5. Bericht zum Stand der Umsetzung der Zielvereinbarung gemäß Artikel 2 (3)

1. Verwaltungsgebäude in Köln Deutz (Zentralverwaltung)

Landschaftsverband Rheinland
Dezernat 3
Gebäude- und Liegenschaftsmanagement, Umwelt, Energie, RBB im Januar 2018

Bild 1

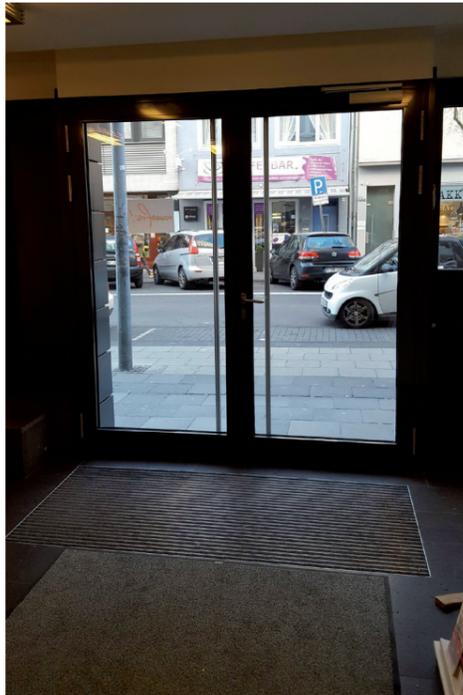
- fehlende Glasmarkierungen sowohl an einflügeliger Eingangstür zur Rampe (Bild 1) als auch an doppelflügeliger Eingangstür mit Stufe (Bild 2)
 - ❖ Ergänzung der Glasmarkierungen in Knie- und Augenhöhe

- 📄 **analog Maßnahmenkatalog Zielvereinbarung**
 - **Ausführungsplanung der Glasmarkierungen wird HIH zur Kenntnisnahme vorgelegt**
 - fehlende Stufenkantenmarkierung

Bild 8

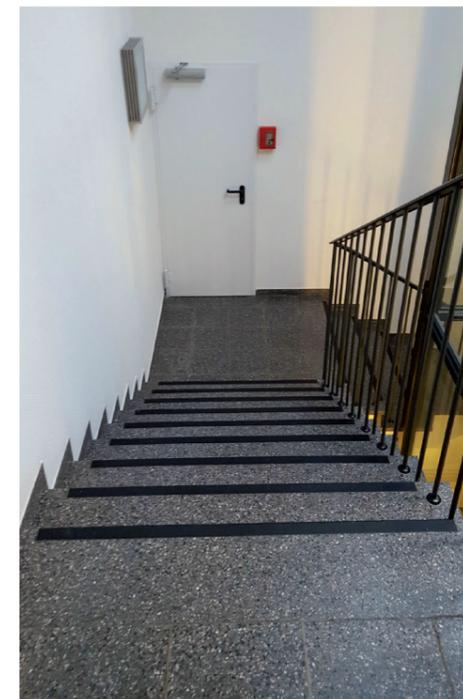
- [Ausführungsplanung der Bodenindikatoren wird HIH zur Kenntnisnahme vorgelegt](#)
- eingeschränkte Erkennbarkeit der vorh. schwarzen Stufenkantenmarkierungen (Bild 8)
